KRAJSKÝ ÚŘAD - ODBOR INVESTIC

Vysvětlení zadávacích podmínek č. 1

„Modernizace heliportu nemocnice Karlovy Vary“

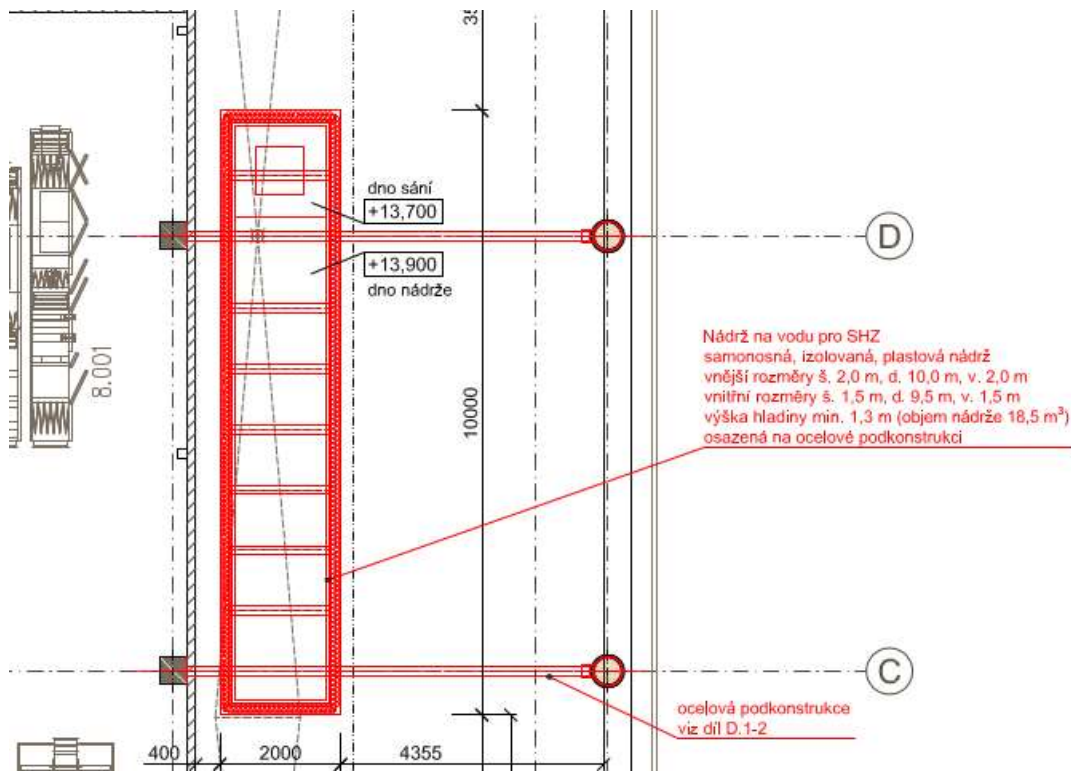
*Ve výkazu výměr jsou zřejmě duplicitní položky:
D1.02 Stavebně konstrukční část (SK)*

Zřejmě je to výrobní dokumentace k únikové lávce, sestavu APAPI, pororošty a návěstidla.

Žádáme zadavatele o kontrolu těchto položek.

V soupisu prací, dodávek a služeb je uveden nepřesný název položek pro zpracování dílenských dokumentací jednotlivých částí stavby – ocelových konstrukcí, nejedná se o duplicitu, je nutné nacenit všechny tyto položky, které jsou uvedeny v jednotlivých oddílech části D1.02 Stavebně konstrukční část. Položka č. 13 představuje výrobní dokumentaci pro část „Nosná konstrukce doplnění únikové lávky“. Položka č. 28 představuje výrobní dokumentaci pro část „Ocelová konstrukce pro sestavu APAPI“. Položka č. 45 představuje výrobní dokumentaci pro část „Bezpečnostní zařízení - pororošty“. Položka č. 63 představuje výrobní dokumentaci pro část „Ocelová konstrukce pro návěstidlo (APAPI)“.
